PROTECTION DE BOLLENE CONTRE LES CRUES CENTENNALES DU LEZ
ENQUETE PUBLIQUE
MEMOIRE EN REPONSE DU MAITRE D'OUVRAGE

1- Observations du public

Zoom sur les aménagements projetés de la digue de la Reine :

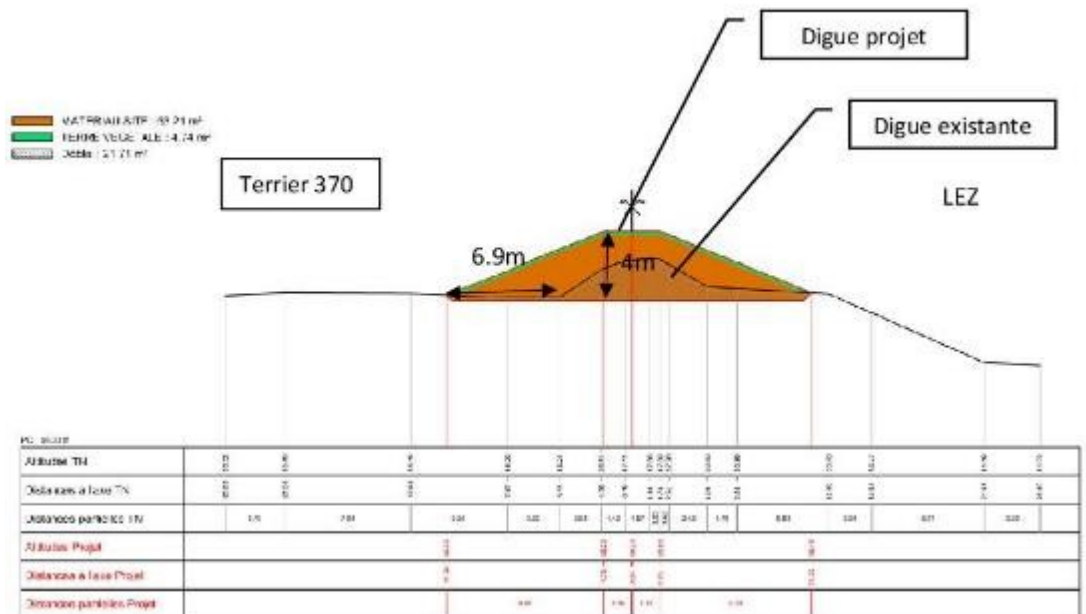
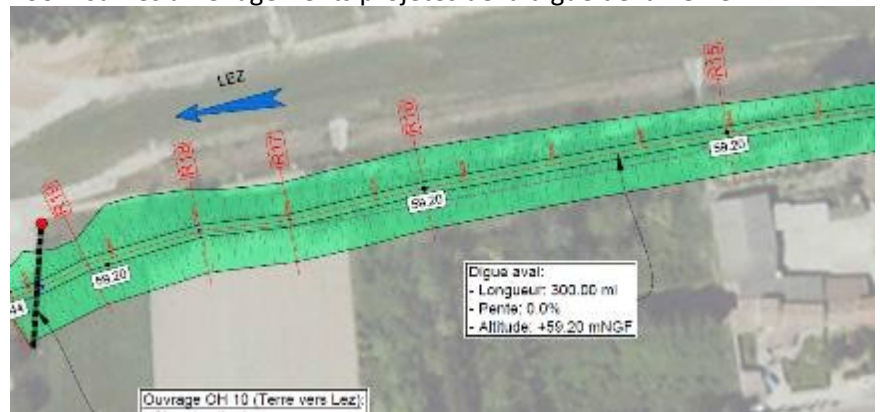
Indique que la partie de terrain concernée lui sert actuellement de chemin de desserte pour son activité et que sa cession au SMBVL l'obligera à refaire une nouvelle desserte et à couper des arbres. Ne comprend pas en outre l'utilité de réaliser un chemin d'exploitation en pied de digue alors qu'un chemin est également prévu au sommet de la digue.

→ Demande la réduction de l'emprise parcellaire la concernant. Demande en particulier que la partie nord de sa propriété (parcelles BE 4,

Cette digue sera enherbée, fera 3.5 mètres de large en crête et sera talutée à 2.5H/1V. Vu la proximité du Lez vis-à-vis de la digue longitudinale, le parement côté Lez de la digue sera revêtu d'une géogrille tridimensionnelle afin d'obtenir une protection efficace en cas de crue.

La largeur de crête de la digue (3,50 m) permet la circulation d'un engin dédié à l'entretien de la crête et des talus de digue ; la crête servira également d'emprise au cheminement piéton, voire à d'autres modes de circulation douce en fonction des conventions de gestion qui pourront être actées.

Eu égard à l'élévation de la digue projetée en ce point (+1,70 m), de la pente des talus (2,5 H / 1V), le pied de la future digue sera à environ 6,90 m du pied de digue existant.

Profil anépigé n° : 1

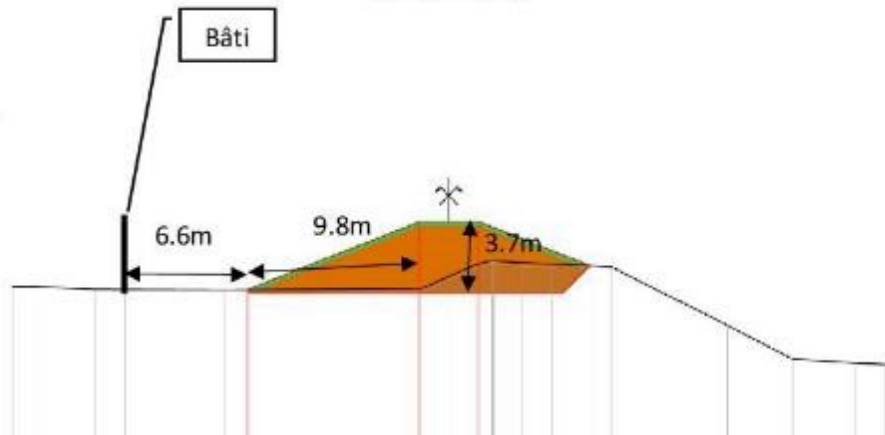
<p>14.3- Digue de la Reine, seuil des Jardins</p>	
<p>25 <u>Digue de la Reine.</u> Les travaux de 2004 entre le pont des pompiers et la passe à poissons (niveau du Lez abaissé de 3m et élargissement du lit de plusieurs dizaines de mètres) ne rendent pas indispensable la modification de l'implantation de la digue de la Reine. → "modifier la courbe" de la digue de la Reine à partir des parcelles BE20 et BE28 pour rejoindre la digue existante.</p>	<p>Les observations formulées par le pétitionnaire visent deux aspects :</p> <ul style="list-style-type: none"> - Si on comprend bien la formulation, ne pas modifier l'emprise de la digue de la Reine entre le pont des pompiers et les parcelles BE 20 et BE 28, ce qui permet de ne pas ou peu impacter le foncier de la parcelle dont il est propriétaire - Surélever la digue de la Reine jusqu'au pont des pompiers d'environ 1 mètre. <p>Les travaux effectués en 2003-2004 dans la traversée urbaine de Bollène visaient à assurer une protection contre une crue d'environ Q50 en garantissant un parfait écoulement. Les travaux ont essentiellement consisté en un recalibrage du lit et une modification du profil en travers.</p> <p>Le présent projet vise à assurer une protection de niveau Q90 ou Q100 ce qui se traduit notamment par :</p> <ul style="list-style-type: none"> - Une surélévation de la digue de la Reine de façon à protéger le quartier des Jardins situé à l'arrière de la digue - Un renforcement de cette digue et de son assise. <p>Au droit de la propriété du pétitionnaire, la digue sera surélevée de +2,40 m (cote de crête actuelle = 56,80 m ; cote après travaux = 59,20 m). Soit une hauteur de digue après travaux de 3,70m à 4m en fonction des aléas du terrain, intégrant une revanche de 40 cm par rapport à Q1000.</p> <p>Cette digue sera enherbée, fera 3.5 mètres de large en crête et sera talutée à 2.5H/1V. Vu la proximité du Lez vis-à-vis de la digue longitudinale, le parement côté Lez de la digue sera revêtu d'une géogrille tridimensionnelle afin d'obtenir une protection efficace en cas de crue.</p> <p>La largeur de crête de la digue (3,50 m ; pour mémoire la digue actuelle fait entre 0,5 m et 3 m de large) permettra la circulation d'un engin dédié à l'entretien de la crête et des talus de digue ; la crête servira également d'emprise au cheminement piéton, voire à d'autres modes de circulation douce en fonction des conventions de gestion qui pourront être actées.</p> <p>La combinaison de la surélévation de l'ouvrage avec une pente du talus 2,5H/1V conduit à acquérir une profondeur de digue de près de 9,80 m.</p> <p>Zoom sur les aménagements projetés de la digue de la Reine au droit de la parcelle BE 165 :</p>

il pourra être envisagé de réduire les emprises nouvelles de la digue à une largeur supplémentaire de 6,00 m (au lieu de 9,8 m) si les conditions géotechniques (stabilité du talus) permettent de définir une pente du talus de 3H/2V. Ces investigations relèvent d'une mission géotechnique G5 (diagnostic géotechnique réalisé par l'entreprise en phase travaux).

Zoom sur la carte des différences des hauteurs d'eau pour la Q100 sur le secteur des Jardins

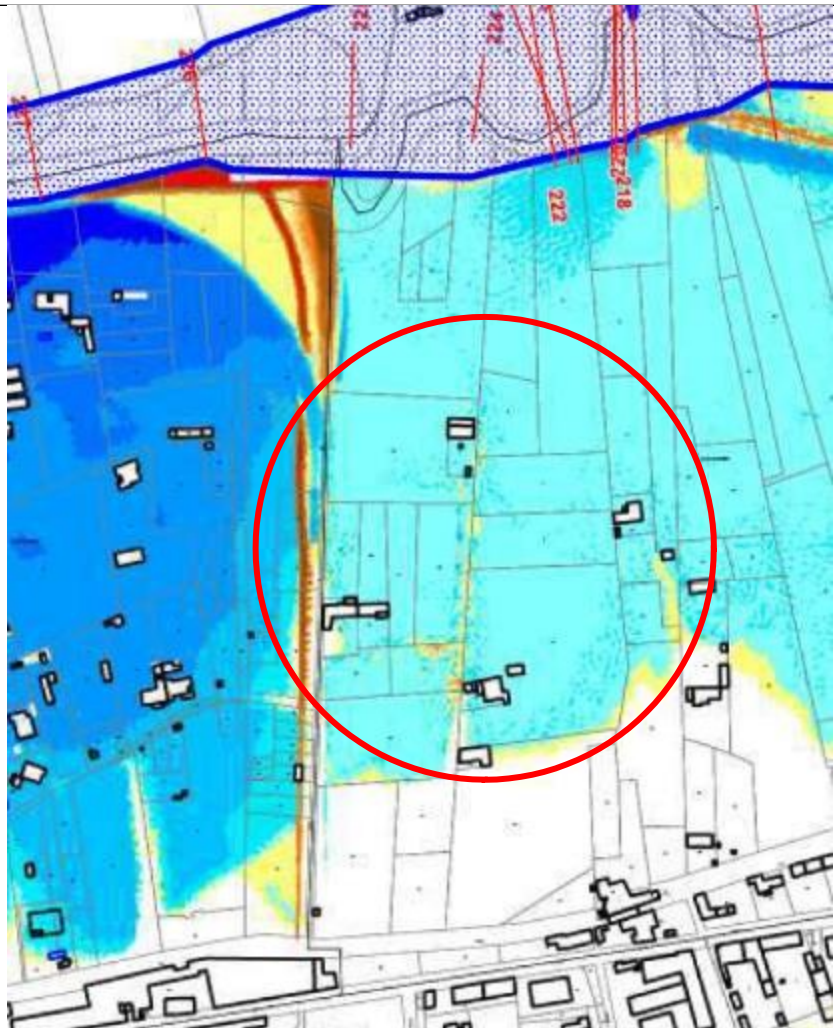
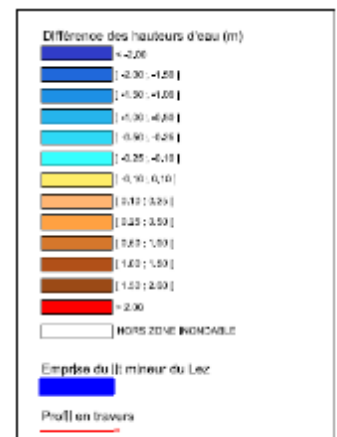
<p>22, 30, 38 Font part de leurs inquiétudes sur les aménagements prévus. → Remettent en cause le prolongement de la digue de la Reine et demandent que le rehaussement soit maintenu au niveau prévu dans le projet de 2007, craignant de se trouver au pied d'une digue à la hauteur importante qui les placeraient dans une cuvette avec une hauteur d'eau plus importante après travaux.</p>	<p>Le projet évoqué était de toute autre nature ; on ne peut en extraire seul un des aspects techniques pour venir l'intégrer dans un projet hydraulique qui intègre d'autres dimensions et caractéristiques techniques.</p> <p>Ce secteur n'est pas soumis à une aggravation des niveaux d'eau après aménagements, et ce, pour toutes les occurrences de crue. On observera même une diminution des hauteurs d'eau après aménagement de l'ordre de 0.1 à 0.25m sur ce quartier pour la crue d'occurrence centennale.</p>

Carte de localisation

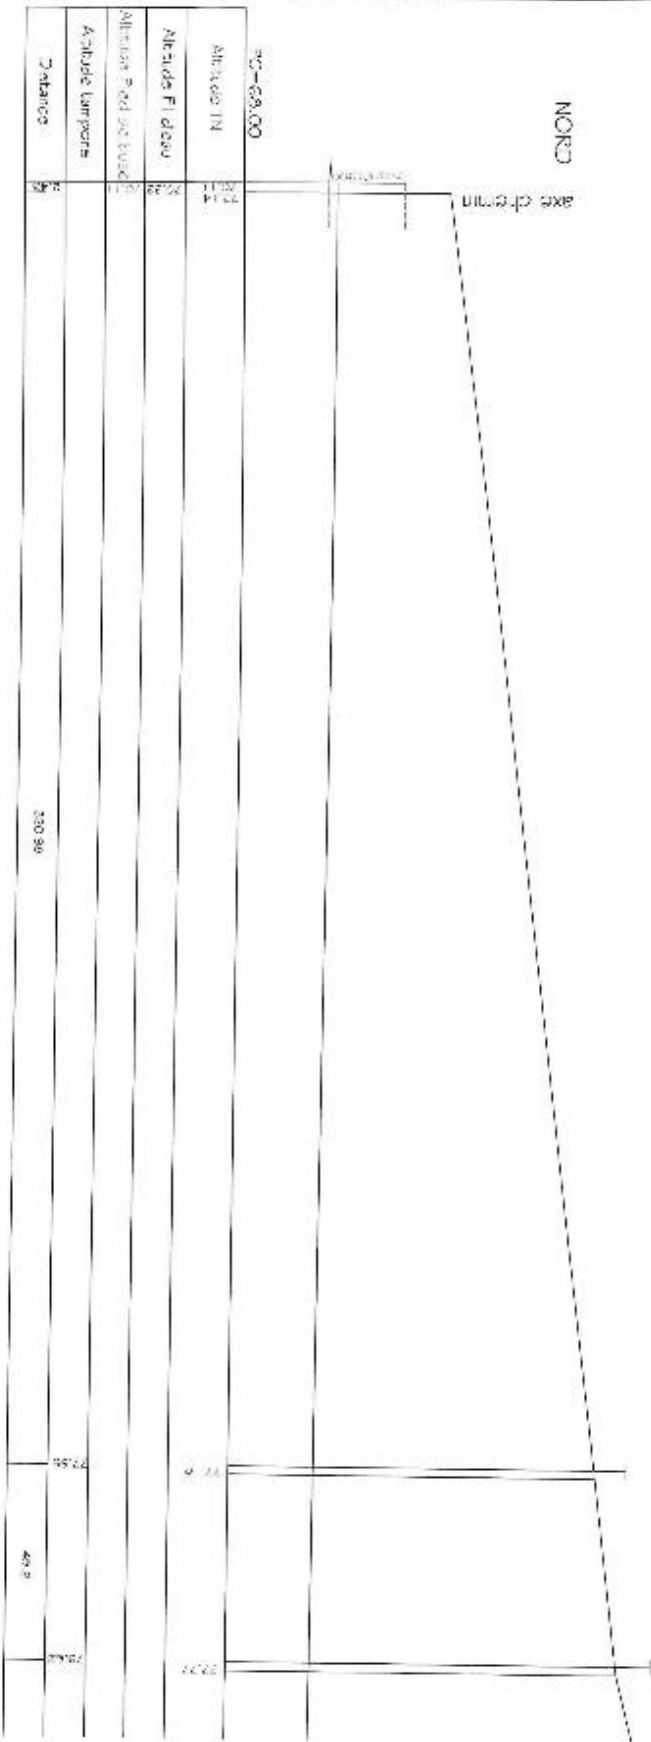
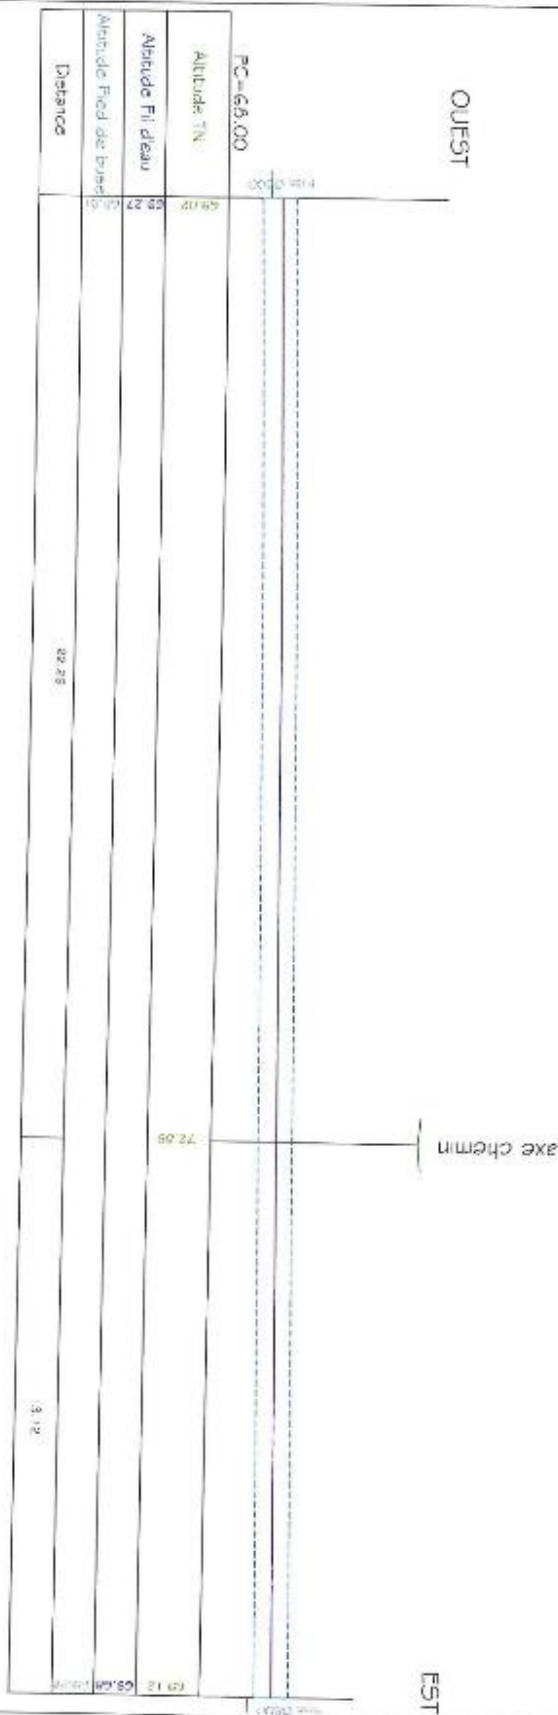
<p>bloquer sinon ralentir l'écoulement du tunnel d'évacuation des eaux de la plaine d'Avril dont la pente est très faible et dont l'exutoire se situe au niveau de la coupe 120 du projet. Craignent que le projet provoque la sur-inondation de 400 ha de terres sur des cultures majoritairement pérennes et sensibles (lavandes,...) à l'inondation et peut-être même d'habitations.</p>	<p>L'évacuation de ce drainage s'effectue en deux points :</p> <ul style="list-style-type: none"> - La rivière Le Lez (au niveau du profil identifié numéro 120 sur les plans figurant au dossier d'enquête) - La rivière le Lauzon (à l'ouest de la RD 160 route de Saint Restitut) <p>L'ensemble du réseau est géré par une ASA. Les ouvrages sont conséquents :</p> <ul style="list-style-type: none"> - Notamment un canal souterrain de près de 2 m de hauteur, sur un linéaire de 920 mètres à une profondeur pouvant aller jusqu'à 11 mètres - Un linéaire conséquent d'un réseau maillé de fossés et canaux de drainage. <p>Face aux nombreuses questions posées par le Président et des membres de l'ASA, le SMBVL a fait réaliser durant le temps de l'enquête publique des relevés topographiques par un géomètre afin de mieux appréhender la situation.</p> <p><u>S'agissant du rejet dans le Lez :</u></p> <ul style="list-style-type: none"> - Au point de sortie du canal, la cote TN du fond de l'ouvrage est à la cote 69,55 m ; la génératrice supérieure de l'ouvrage est à la cote 72,14 m - Le profil 120 est situé légèrement en amont du point de rejet du canal dans le Lez ; à ce titre les cotes d'eau affichées sont légèrement surestimées et on aurait pu prendre les valeurs correspondant au profil 121 (à titre d'exemple pour Q100 après les travaux du projet cote Q100 = 71,69m au profil 121 et 71,87 m au profil 120 soit une différence de 18 cm ; le SMBVL conserve toutefois la prise en compte des données du profil 120, pouvant ainsi venir compenser certaines incertitudes à paraître ailleurs - Au profil 120, les cotes altimétriques sont les suivantes : <ul style="list-style-type: none"> ▪ Hauteur d'eau du Lez à l'état initial pour Q100 = 71,57 m ▪ Hauteur d'eau après travaux pour Q100 = 71,87 m ▪ Hauteur d'eau du Lez à l'état initial pour Q10 = 71,22 m ▪ Hauteur d'eau après travaux pour Q10 = 71,08 m ▪ Hauteur d'eau du Lez à l'état initial pour Q30 = 71,56 m ▪ Hauteur d'eau après travaux pour Q30 = 71,49 m ▪ Hauteur d'eau du Lez à l'état initial pour Qprojet = 71,57 m ▪ Hauteur d'eau après travaux pour Qprojet = 71,87 m

<ul style="list-style-type: none">- zoom sur le profil en long aval du tunnel- localisation des différents points topographiques levés- profil en long exutoire côté Lauzon

Coupe type du déversoir d'entrée (Ech. 1/100)

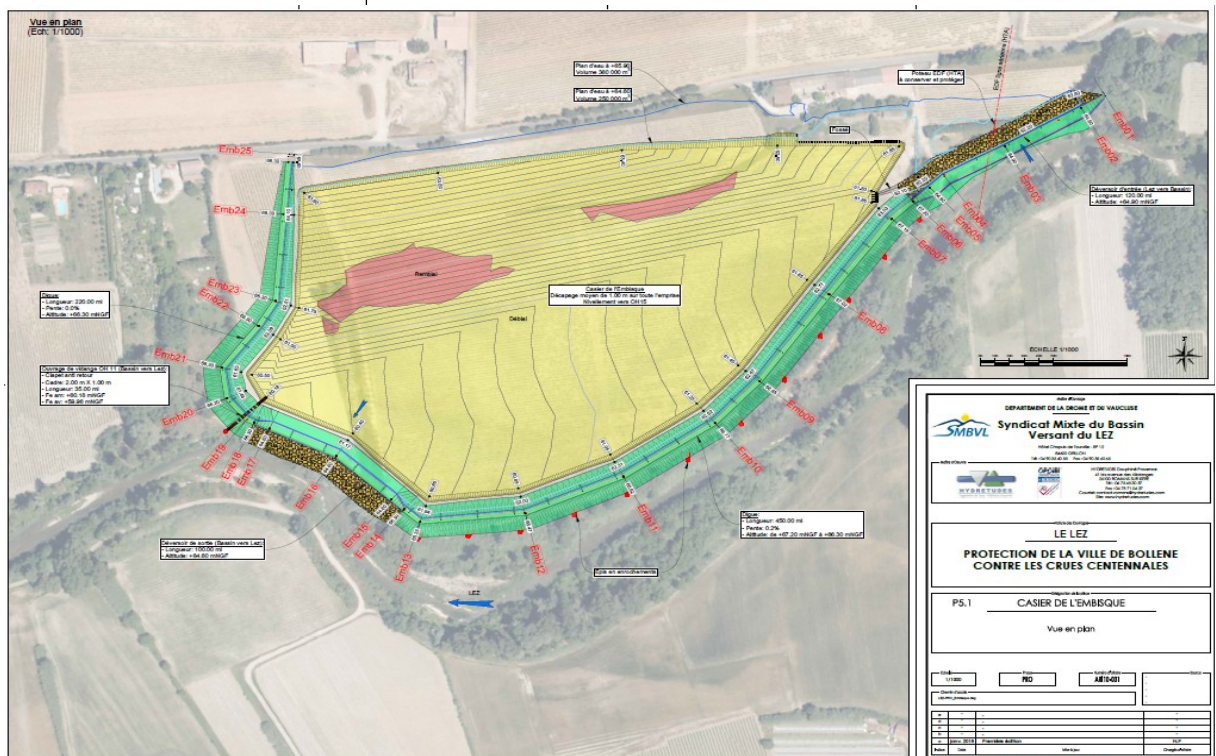
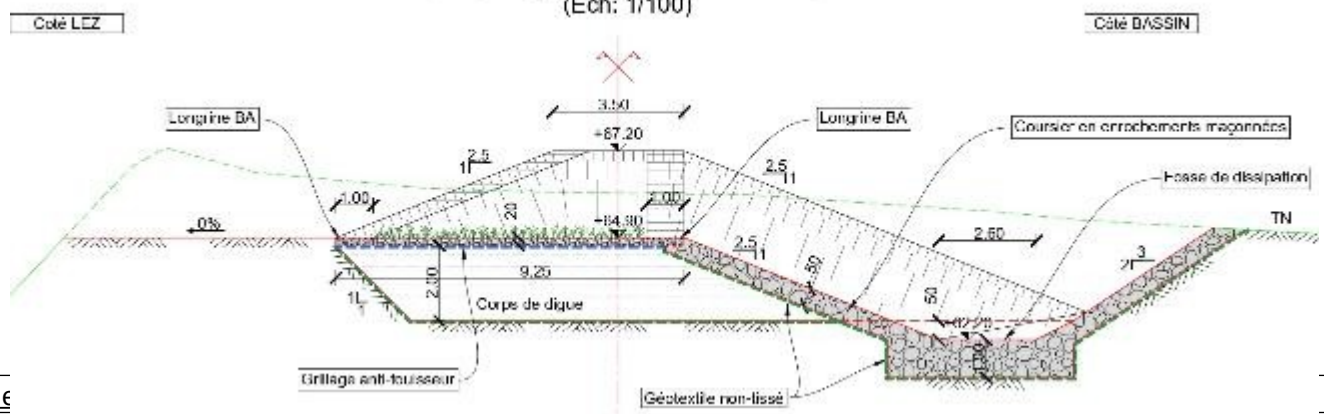
local phytosanitaire, réseau d'épandage des eaux de cave) sont situées à proximité immédiate du CIC et du déversoir d'entrée.

→ Quelles sont les dispositions de cet aménagement qui permettent de garantir que les habitations, leurs dépendances et les outils de l'exploitation seront préservés de toute atteinte ? Les dispositions pourraient utilement s'appuyer sur un zoom cartographique.

dynamique du Lez. Son fonctionnement optimal est directement lié à l'orientation stratégique du déversoir d'entrée situé à l'extrados du Lez. Ce positionnement est primordial et ne peut être modifié.

Son calage altimétrique a été réalisé en fonction de l'occurrence de protection recherché soit Q100. Pour se faire, la mise en fonctionnement de l'ouvrage intervient seulement à partir de la crue trentennale.

- Créant une fosse de dissipation, côté terre, permettant d'orienter les écoulements de surverse vers le bassin TOUT EN EVITANT la zone habitée,
- Surcreusant les terrains sur environ 1m de profondeur permettant d'optimiser le volume d'écrêtement et supprimer l'apport de matériaux extérieurs.

Profil 1 – chemin de la Reine

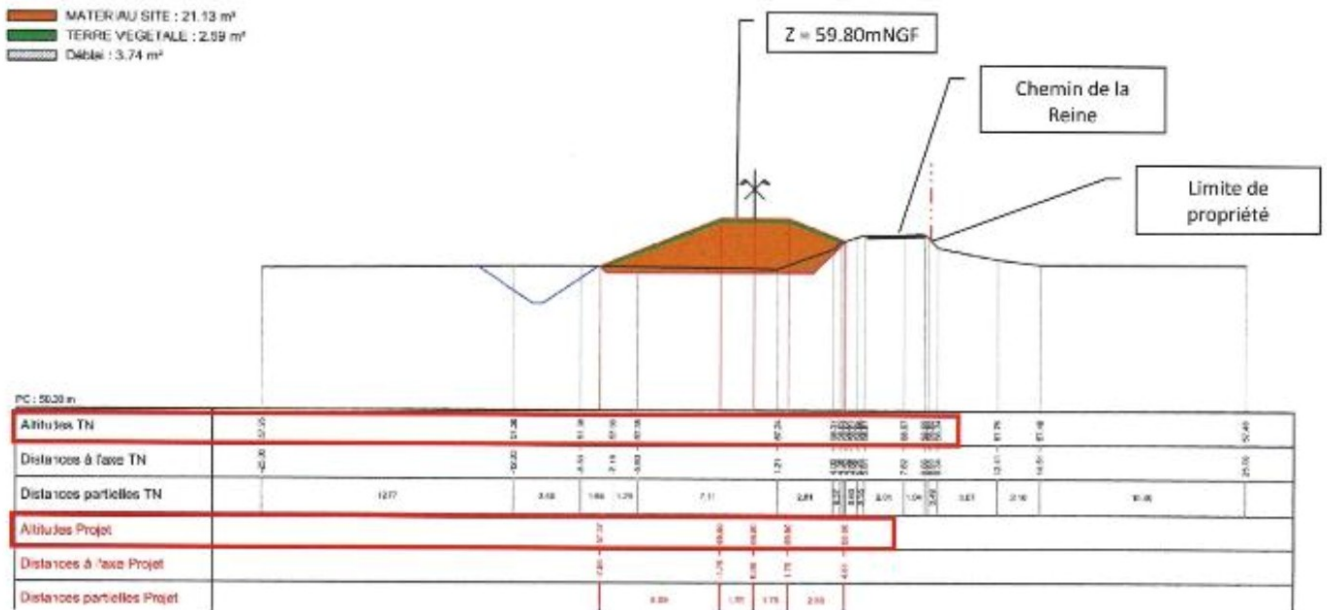
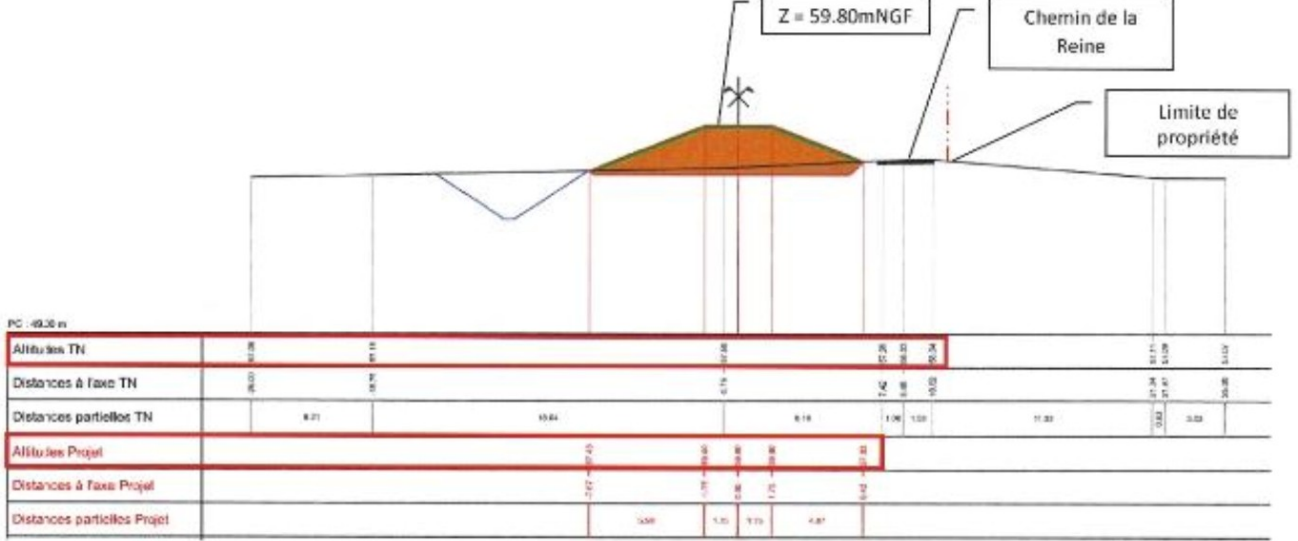
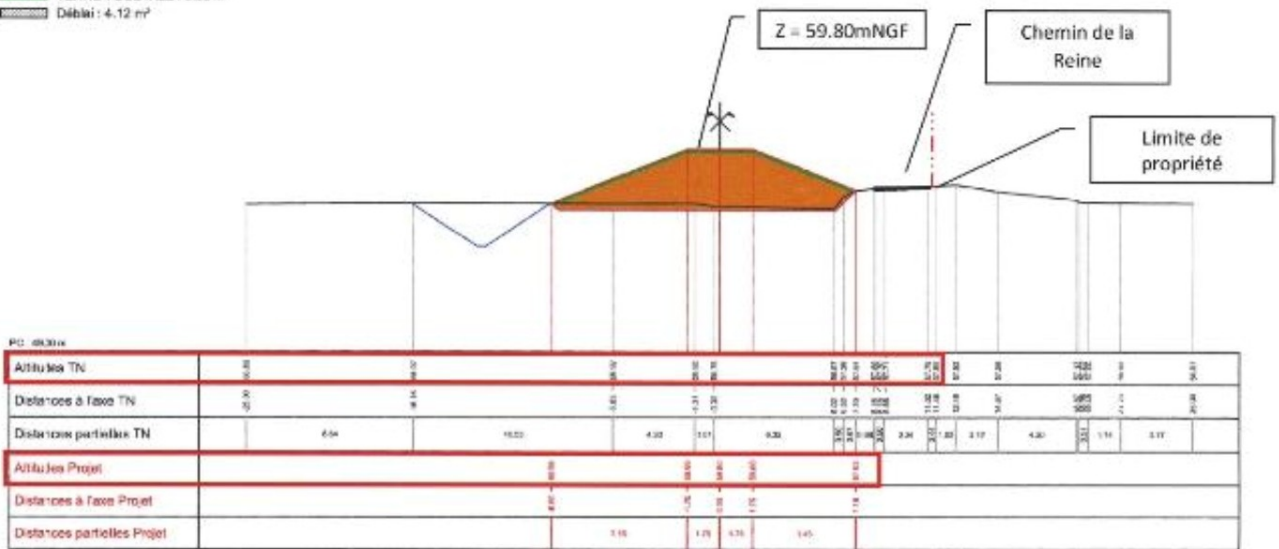
La propriétaire d'une maison située en bordure du chemin de la Reine s'oppose à la création de cette digue (Cf. ses observations) et s'inquiète de sa hauteur.

Sur ce secteur, la cote exceptionnelle a été calculée à 59.40m. La cote de crête de digue doit donc être de 59.80mNGF.

A titre de comparaison, la cote de crue pour Qprojet est de 57.67m sur le même secteur.
